**AVIS RELATIF À LA PROTECTION
CONTRE LES EVENTUELS EFFETS NOCIFS ET NUISANCES
PROVOQUÉS PAR LES RAYONNEMENTS NON IONISANTS
GÉNÉRÉS PAR DES ANTENNES ÉMETTRICES STATIONNAIRES**

Commune : VISE - Exploitant : ORANGE

Référence exploitant : 601L1_1/32601L1_1/42601L1_1/52601L1_1

Rapport n° 5138 / 2023

Figure 1 : Vue en plan des lieux de séjour et des points de contrôle

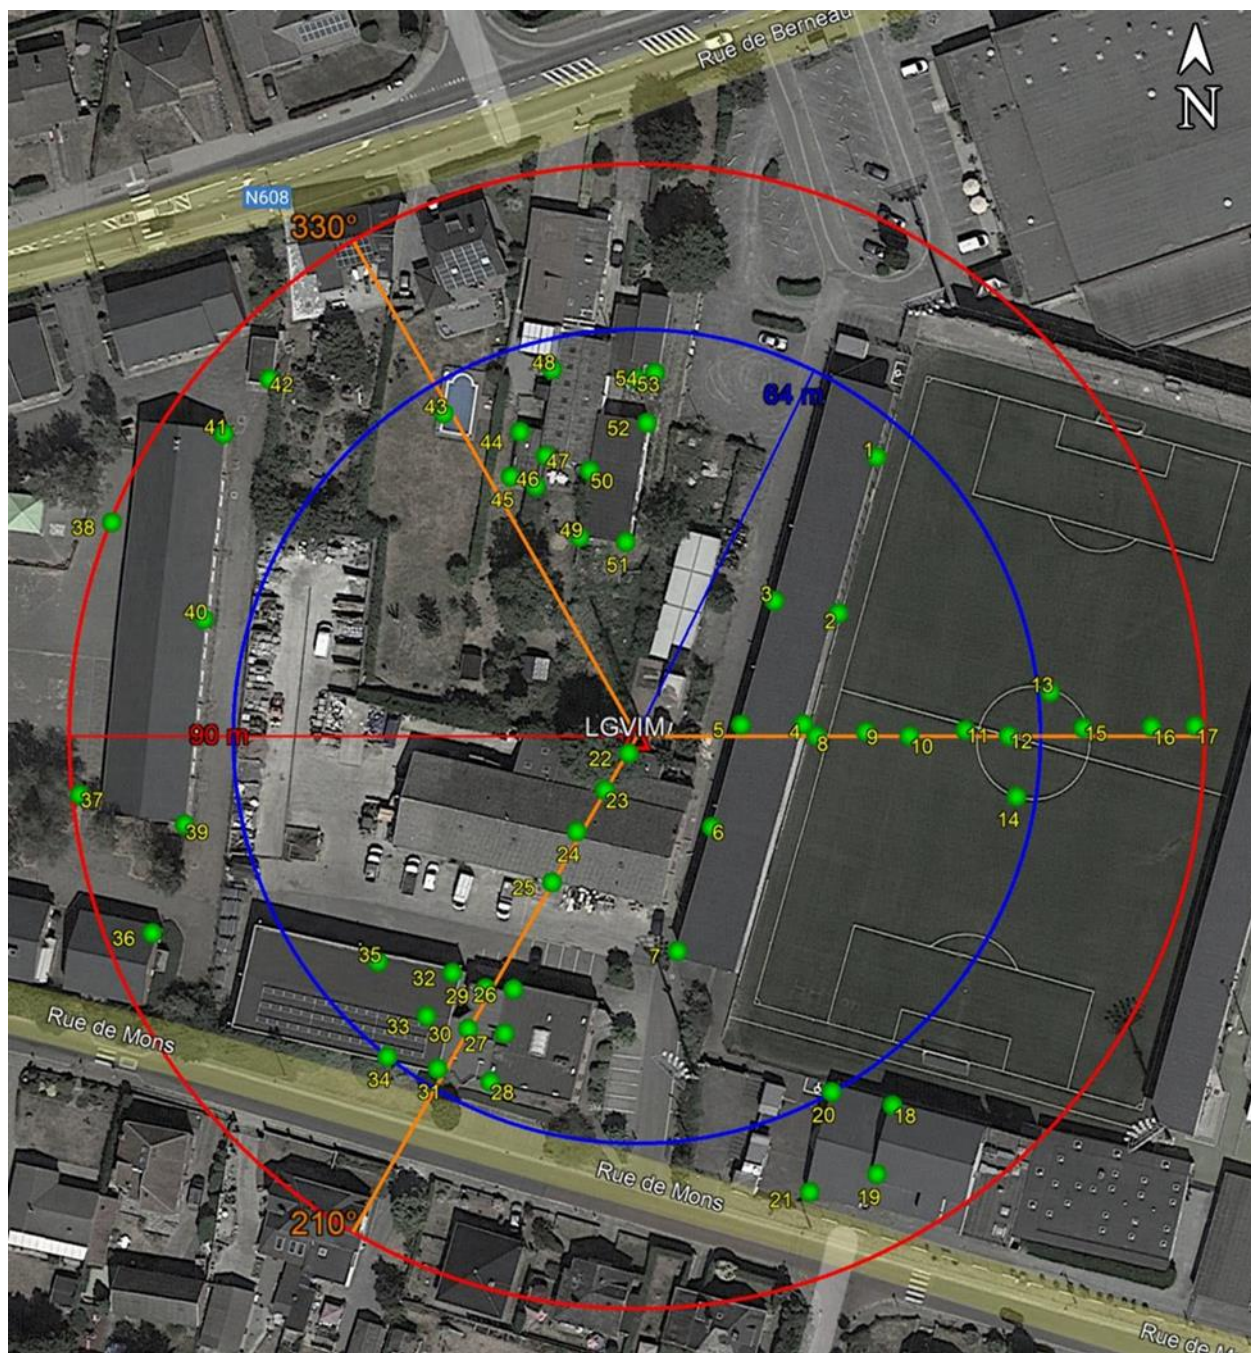
- le numéro du point de contrôle repris sur un des plans de la figure 1;
- le numéro du LS dans lequel se trouve le point de contrôle de la 1^{ère} colonne ;
- l'atténuation d'obstacle prise en compte pour le calcul de l'indice d'exposition dans le LS ;
- le résultat du calcul de l'indice d'exposition.

N° point de contrôle	LS	Atténuation (dB)	Indice d'exposition relatif à la limite par installation IE_i
41	LS39	3,0	0,111
17	LS8	0,0	0,105
15	LS8	0,0	0,085
13	LS8	0,0	0,083
16	LS8	0,0	0,082
10	LS8	0,0	0,076
19	LS18	3,0	0,070
14	LS8	0,0	0,069
12	LS8	0,0	0,069
9	LS8	0,0	0,065
8	LS8	0,0	0,064
11	LS8	0,0	0,058
43	LS43	0,0	0,057
31	LS26	3,0	0,050
34	LS26	3,0	0,047
5	LS1	3,0	0,046
28	LS26	3,0	0,045
18	LS18	3,0	0,045
26	LS26	3,0	0,042
24	LS22	3,0	0,040
29	LS26	3,0	0,039
33	LS26	3,0	0,039
25	LS22	3,0	0,038
38	LS37	0,0	0,038
30	LS26	3,0	0,036
32	LS26	3,0	0,036
45	LS44	3,0	0,035
46	LS44	3,0	0,033
27	LS26	3,0	0,032
42	LS42	3,0	0,032
47	LS47	3,0	0,031
4	LS1	3,0	0,029
44	LS44	3,0	0,029
35	LS26	3,0	0,028
36	LS36	3,0	0,028

En ce qui concerne les antennes de l'installation mentionnées dans le tableau 1, la distance maximale à laquelle la limite pourrait être atteinte, à l'extérieur, est égale à 87,8 m. S'il n'y a pas de LS à une distance inférieure, les antennes respectent forcément la limite d'immission.

Dans le cas des LS situés à l'intérieur des bâtiments, une atténuation d'obstacle est prise en compte et il en résulte que la distance maximale à laquelle la limite pourrait être atteinte se réduit à 62,2 m.

Les résultats de l'évaluation décrite au paragraphe 4 indiquent que les antennes émettrices stationnaires de l'installation faisant l'objet du présent avis ne produisent pas, dans un lieu de séjour, un rayonnement électromagnétique maximum supérieur aux limites fixées à l'article 4 du décret.

Figure 2 : Vue en plan des installations d'antennes dans un rayon de 300 mètres autour de l'installation faisant l'objet de la demande d'avis

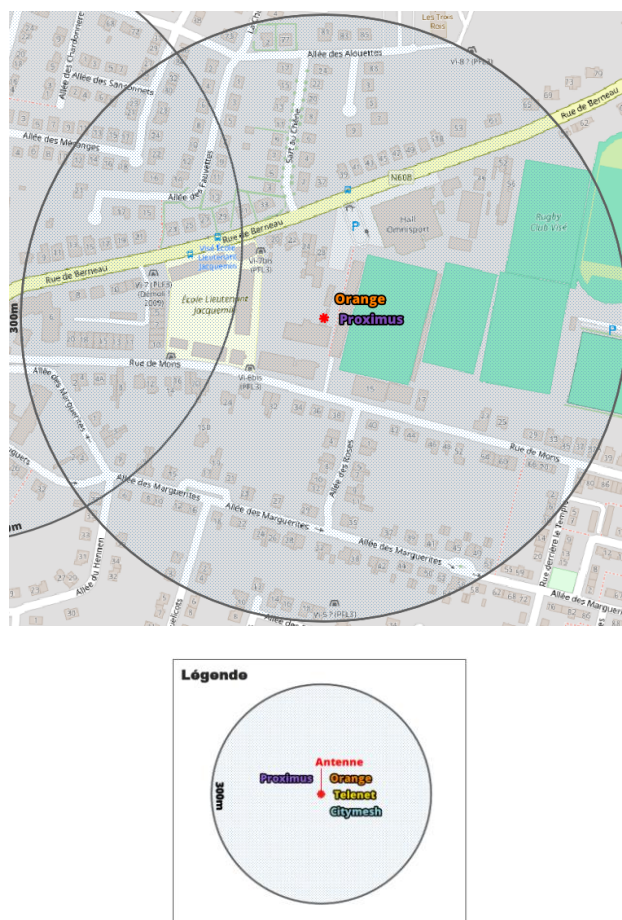
Le plan en projection verticale de la figure 2 indique la localisation des antennes actives éventuelles visées par le décret et situées dans un rayon de 300 mètres autour de l'installation référencée dans le paragraphe 2. Les données de localisation de ces antennes et les avis correspondant sont accessibles via le cadastre en ligne des antennes émettrices stationnaires⁶.

Compte tenu du nombre d'installations localisées dans la figure 2, il apparaît que l'intensité du rayonnement électromagnétique généré, dans les lieux de séjour situés à proximité de l'installation référencée dans le paragraphe 2, par l'ensemble des antennes émettrices stationnaires de l'ensemble des exploitants du même site d'antennes émettrices stationnaires respecte la limite fixée à l'article 4, § 2 du décret.
